Bebauungsplan

„Hantenweg – I 27 “

Umweltrelevante Stellungnahmen

Verfahrensstand: Öffentliche Auslegung gem. § 3 Abs. 2 und § 4 Abs. 2 BauGB

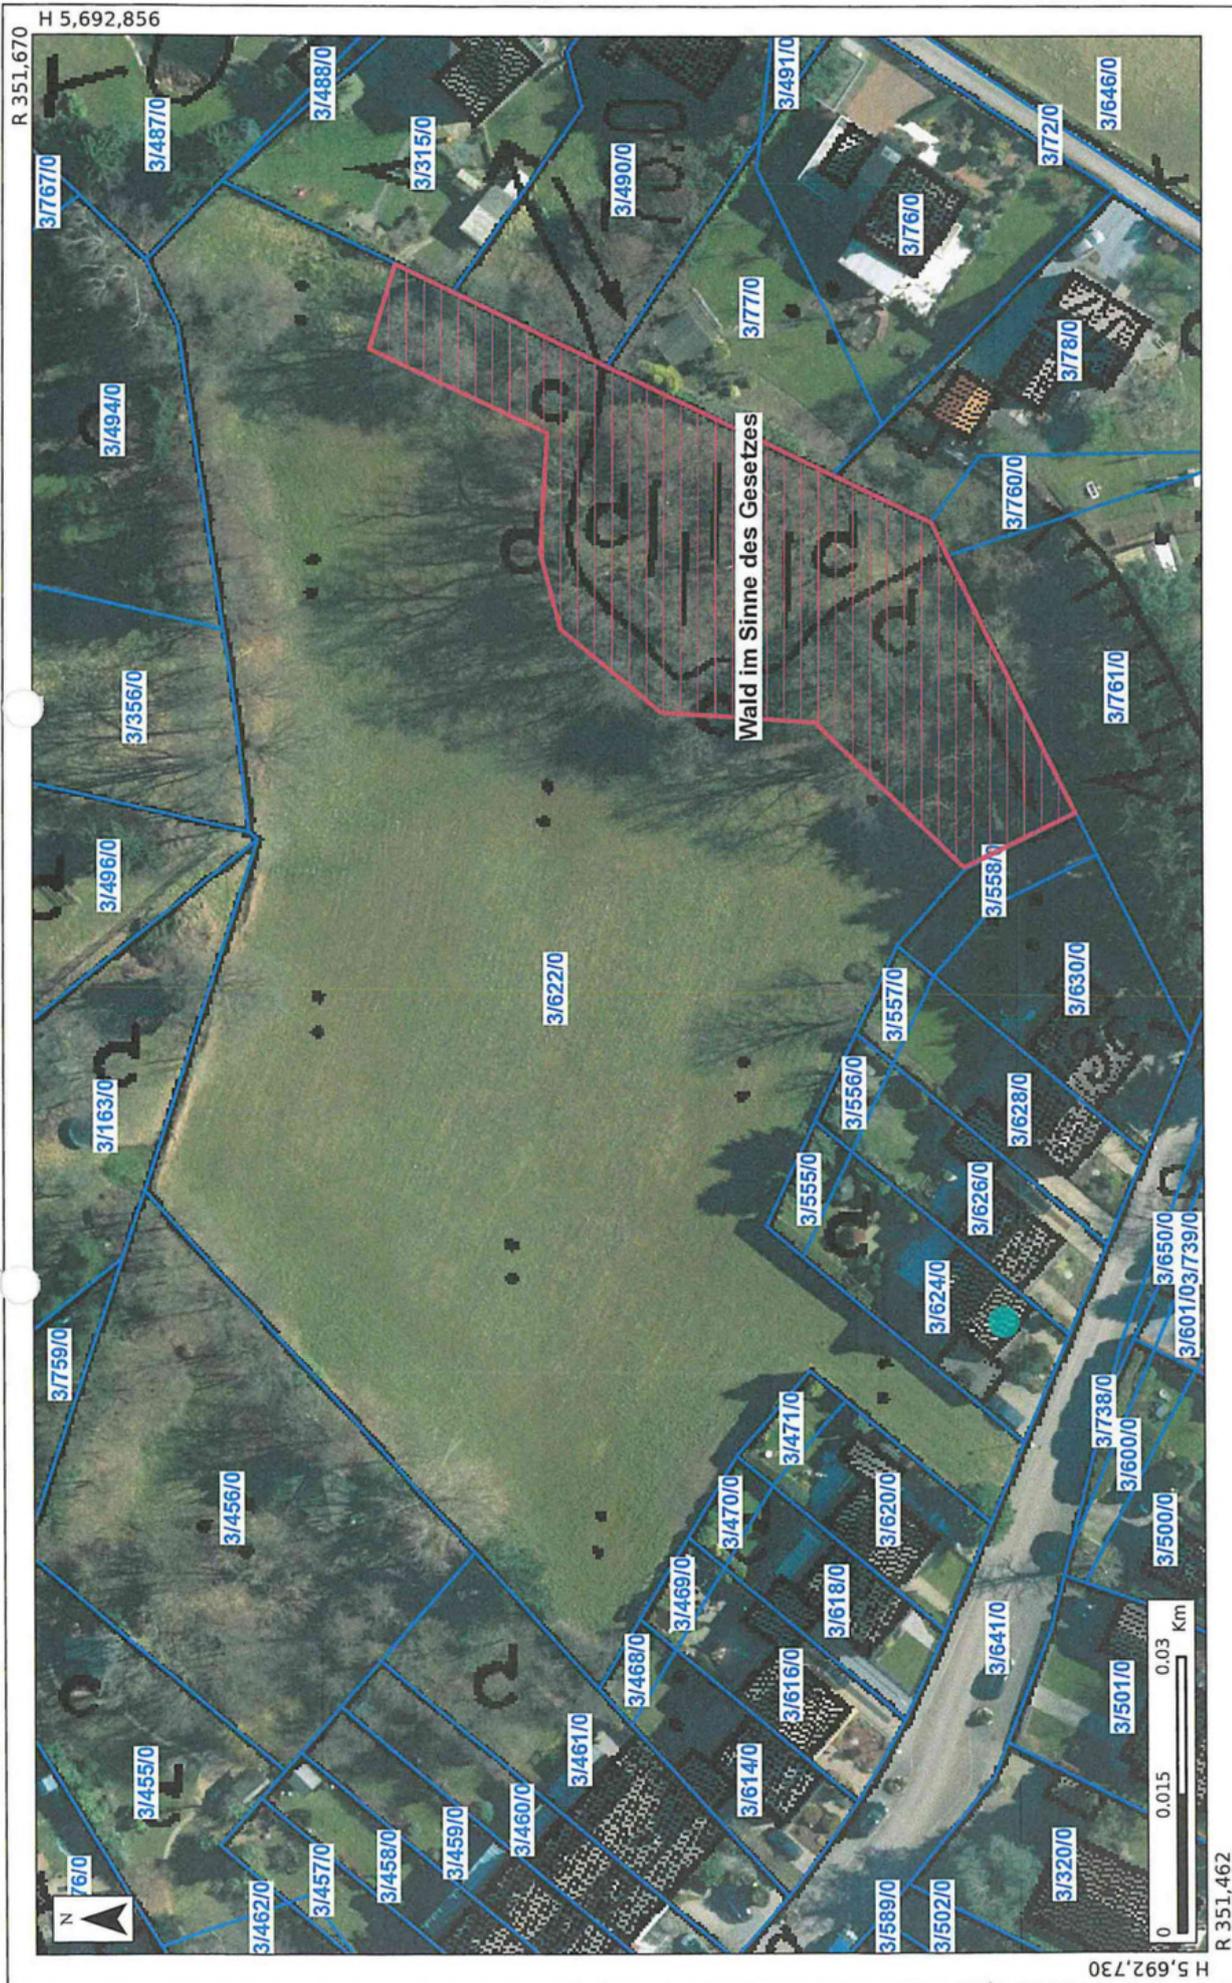
Innerhalb des Geltungsbereiches des vorhabenbezogenen Bebauungsplanes
„Hantenweg – I 27“ befindet sich Wald gemäß § 2 Bundeswald- bzw. gemäß
§ 1 Landesforstgesetz für das Land Nordrhein-Westfalen (LFoG NRW) der
überplant werden soll (siehe rot schraffierte Fläche auf beiliegendem Luftbild).

Meine Bedenken gegen eine Waldumwandlung bleiben solange bestehen, bis eine verbindliche Regelung einer Ersatzaufforstung im Benehmen mit der zuständigen unteren Naturschutzbehörde im Flächenverhältnis von 1:2 im Bebauungsplan festgesetzt ist.

Anhang:
Planausschnitt

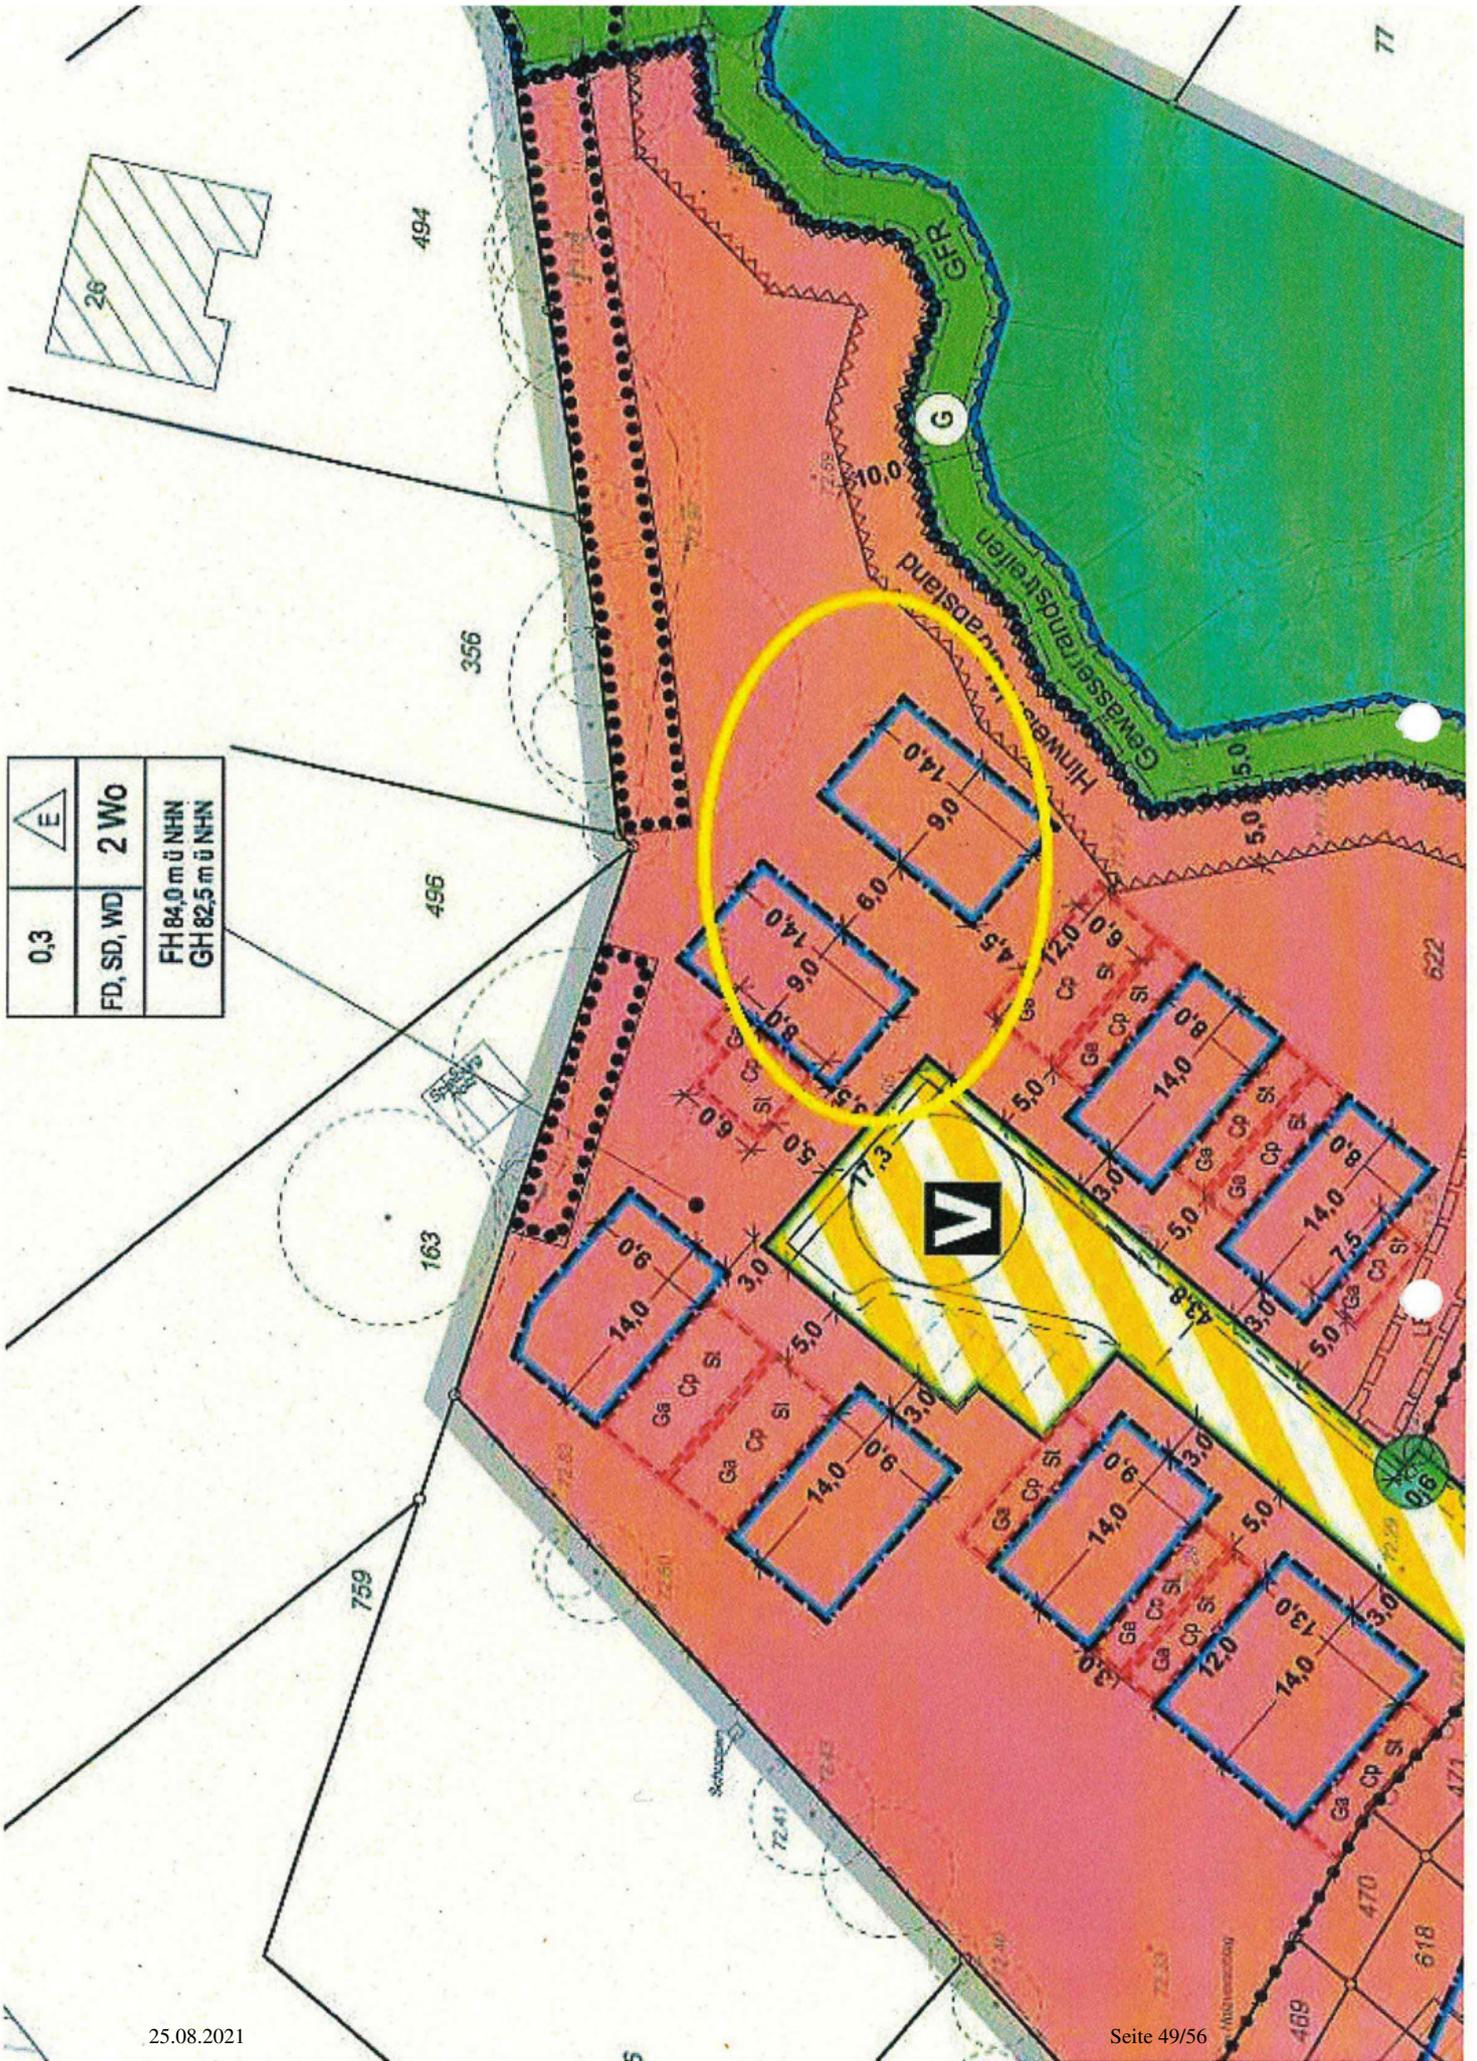
Da jedoch in der aktuellen Planung lediglich 10 m Sicherheitsabstand zwischen dem vorhandenen Wald und der geplanten Baugrenze vorgesehen sind, **bestehen Gefahren**.

Damit die genannten Gefahren **ausgeschlossen** werden können, weise ich darauf hin bei der o.g. Planung einen Sicherheitsabstand von 30 m (eine zu erwartende baumfallende Länge) zwischen Baugrenze und Waldrand einzuhalten.

Ich empfehle zumindest eine Verschiebung der nächsten Baugrenzen in Richtung Nordwesten (Siehe angehängten Plananhang, gelber Kreis).
